INFORME TÉCNICO

PROCESO DE REFORMA DE ORDENANZA DEL AHHyC DENOMINADO: Carlos María de la Torre

Quito, 28 de abril de 2022

Nombre del AHHyC:	Carlos María de la Torre	Área Total:	9 062.22
N° de Predio 1:	593745	Clave catastral:	22014 11 003
N° de Predio 2:	3587751	Clave catastral:	22014 07 018
Administración Zonal:	Los Chillos	Parroquia:	Alangasí

Sección transversal de la vía con el predio N° 3587751

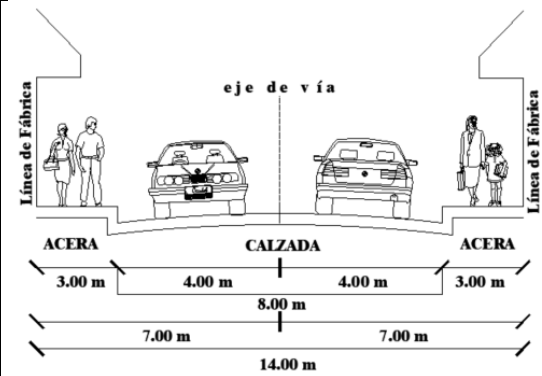
Vía aperturada, cuyo material predominante es el lastre en su superficie de rodadura; en cada uno de sus costados se identifican construcciones y cerramientos plenamente consolidados. Vía aprobada por la Administración Zonal Los Chillos, no es parte del macro lote del AHHC "Carlos María de la Torre"

Sección total	Calzada	Aceras
14.00 m	8.00 m	3.00 a cada lado

Se deberá respetar el eje colocado y sección transversal estipulada por Administración Zonal los Chillos, en base al informe técnico N° GADDMQ-AZVCH-2022-0058-IT

Sección transversal de la vía con el predio N° 593745

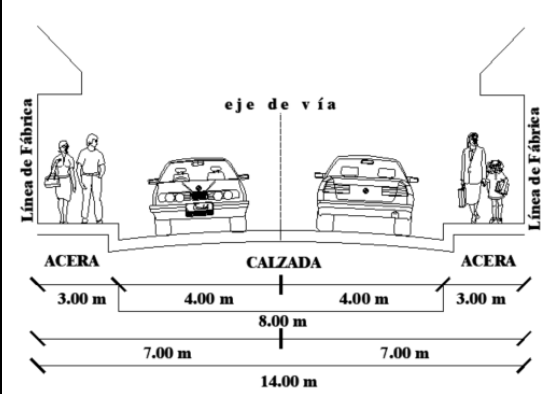
Vía adoquinada y consolidada; en cada uno de sus costados se identifican construcciones y cerramientos plenamente consolidados. Vía aprobada por la Administración Zonal Los Chillos, no es parte del macro lote del AHHC "Carlos María de la Torre"

Sección total	Calzada	Aceras
14.00 m	8.00 m	3.00 a cada lado

Se deberá respetar el eje colocado y sección transversal estipulada por Administración Zonal los Chillos, en base al informe técnico N° GADDMQ-AZVCH-2022-0058-IT.
